ACLARACIÓN No. 2

LPN No. 06-2024-SEAPI-UNAH

“READECUACIÓN Y MEJORAMIENTO DE LA NECROTECA, FACULTAD DE CIENCIAS MÉDICAS”

ACLARACIÓN No. 3

Se adjunta esquema: **Plano H 01**

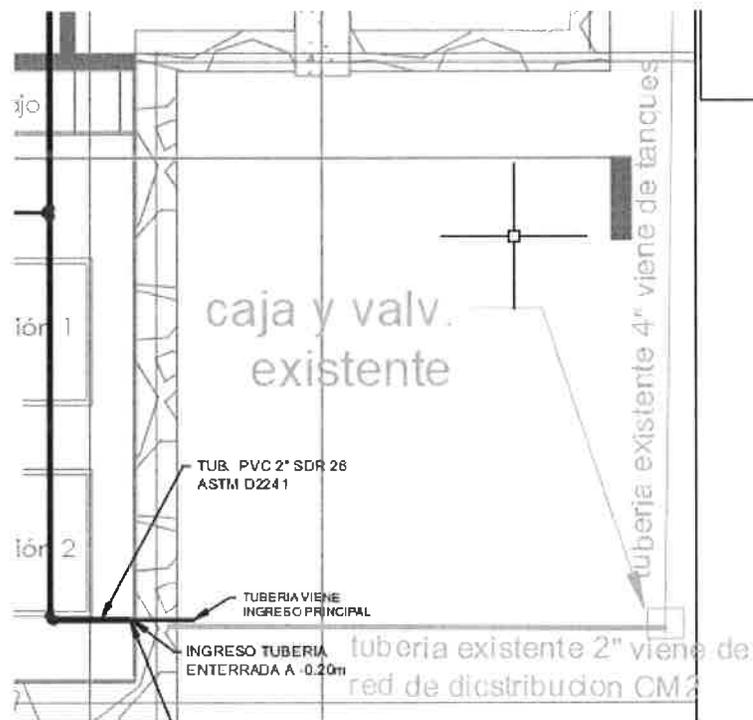
8. Por favor aclarar lo solicitado en el ítem H.1.17 del formato de oferta

R. El ítem H1.17 indica: Boquete de ingreso de agua a NECROTECA según lo indicado en PLANO. Incluye tuberías, accesorios, de 2", perforación de pared de necroteca.

Aclaración: Esto es la conexión de la nueva tubería a instalarse con la tubería de la red de distribución existente del Edificio CM2. Y el paso por la pared para ingresar al interior de la necroteca.
